Product : CVE

Onderwerp : Nieuwe motorplaat en deksel niet compatible met oude CVE behuizing

Oude motorplaat	Nieuwe motorplaat

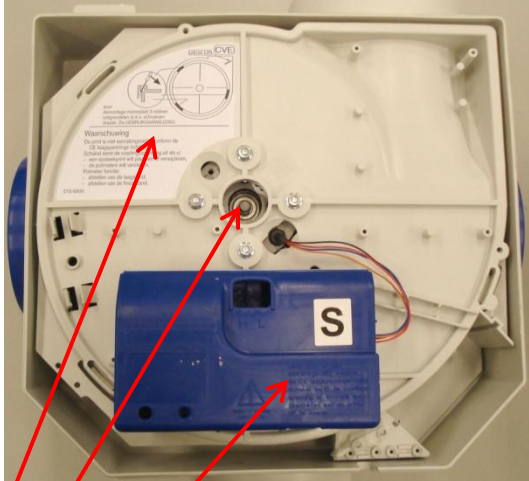
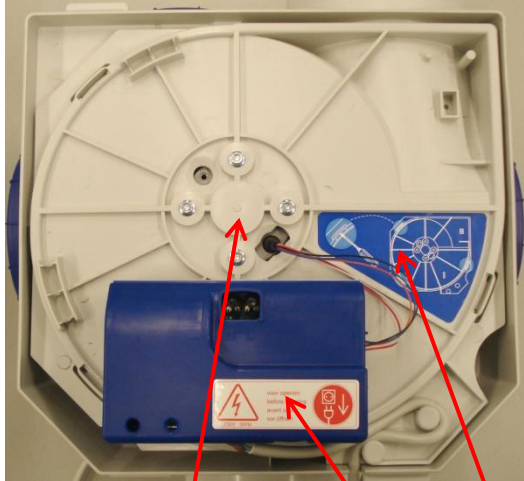
<p><b>Te herkennen aan:</b></p>	<p><b>Te herkennen aan:</b></p>
<p>Witte sticker linksboven op de motorplaat</p>	<p>Blauwe sticker op de motorplaat midden rechts</p>
<p>Open gat in motorplaat ter hoogte v.d. as van de ventilator</p>	<p>Dicht gat in motorplaat ter hoogte v.d. as van de ventilator</p>
<p>Letters/beschrijving in printplaat behuizing</p>	<p>Wit met rode sticker op printplaatbehuizing</p>
<p>Geschroefde trekcontlasting voedingskabel</p>	<p>Geklemde trekcontlasting voedingskabel</p>

Gaarne de juiste servicemodule, deksel en behuizing te bestellen en vervangen bij het juiste type CVE zie onderstaande tabel:

Oude deksel	Nieuwe deksel

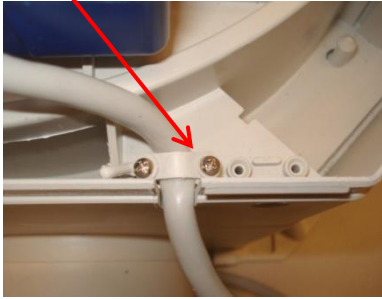
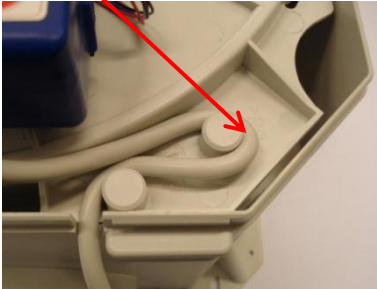
<p><b>Te herkennen aan:</b> Géén verstevingsrillen aan de binnenzijde van de deksel</p>	<p><b>Te herkennen aan:</b> Wel verstevingsrillen aan de binnenzijde van de deksel</p>

Oude behuizing	Nieuwe behuizing

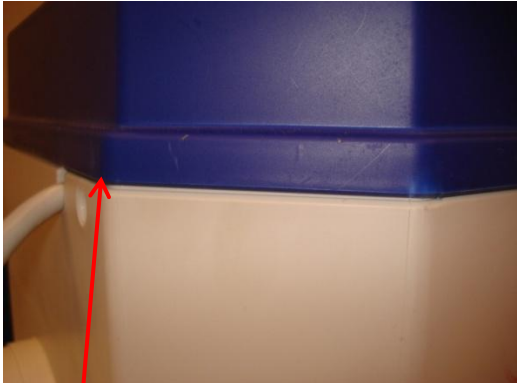
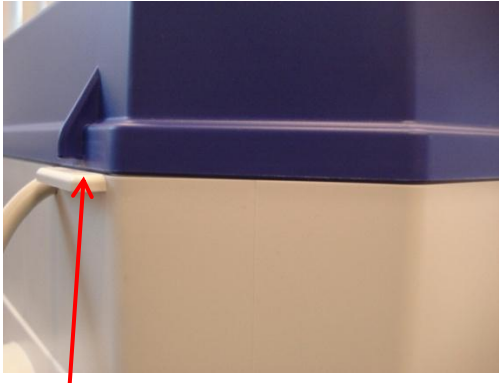
<p><b>Te herkennen aan:</b> Géén nok om product te openen bij uitgang van de voedingskabel (1 st alleen aan bovenzijde)</p>	<p><b>Te herkennen aan:</b> Wel nok om product te openen bij uitgang van de voedingskabel (totaal 2 st ook aan bovenzijde)</p>
<p>Geen belijning op de omtrek van de CVE</p>	<p>Wel Belijning op de omtrek van de CVE</p>
